GMINA WIELICZKA
ul. Powstania Warszawskiego 1
32-020 Wieliczka

K O M U N I K A T

Budowa Przedszkola Samorządowego w Koźmicach Wielkich - część 2 roboty wykończeniowe budynku i zagospodarowanie terenu

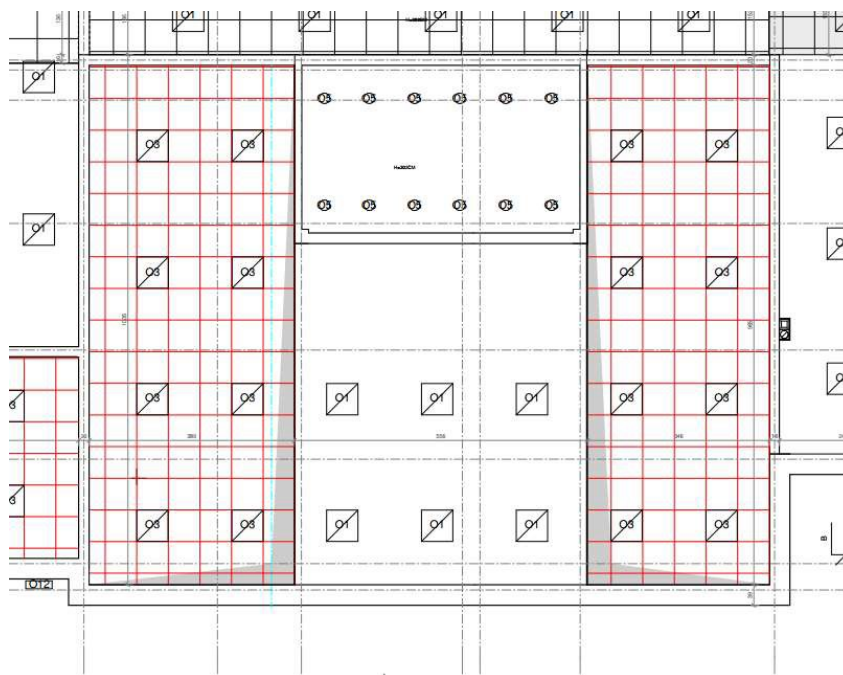
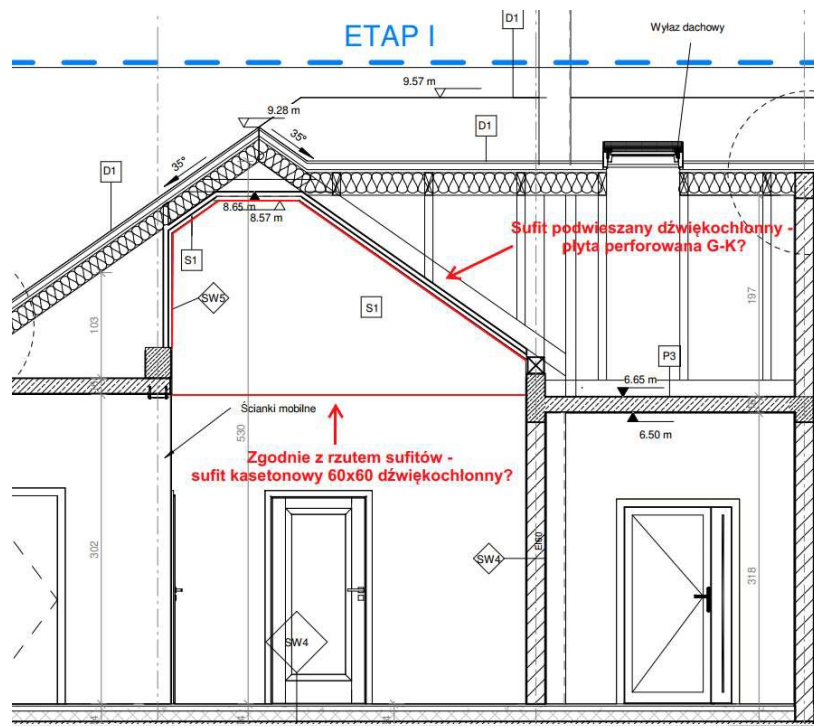
1. *Rzut sufitu podwieszanego – piętro sugeruje, że w części pomieszczeniach 1.6 oraz 1.8 należy wykonać sufit podwieszany kasetonowy dźwiękochłonny 60x60 w poziomie (rys. A.10). Natomiast przekrój pokazuje, że należy obudować sufit dźwiękochłonnymi płytami g-k, zachowując skosy. Które rozwiązanie należy przyjąć do oferty? Jeżeli zgodne z przekrojem, prosimy o informację, czy płyty g-k mają być z zastosowaniem perforacji w celu zachowania akustyki. Czy ewentualnie Zamawiający przewiduje wykonanie sufitu podwieszanego kasetonowego 60x60 dźwiękochłonnego zgodnie z zaznaczoną czerwoną poziomą linią na poniższym przekroju. Ponadto, udzielona odpowiedź z dnia 13.12.2023 (odpowiedź nr 7) sugeruje zastosowanie sufitów rastrowych. Prosimy o wyjaśnienie powyższych nieścisłości.*

Zamawiający informuje, że zgodnie z komunikatem z dnia 13.12.2023 r. (odpowiedź na pytanie nr 7) wszystkie sufity podwieszane mają być sufitami rastrowymi z wyjątkiem sufitu, którego dot. zapytanie - należy tam przyjąć obudowy skosów GK akustycznego x1 + GK perforowana x1.
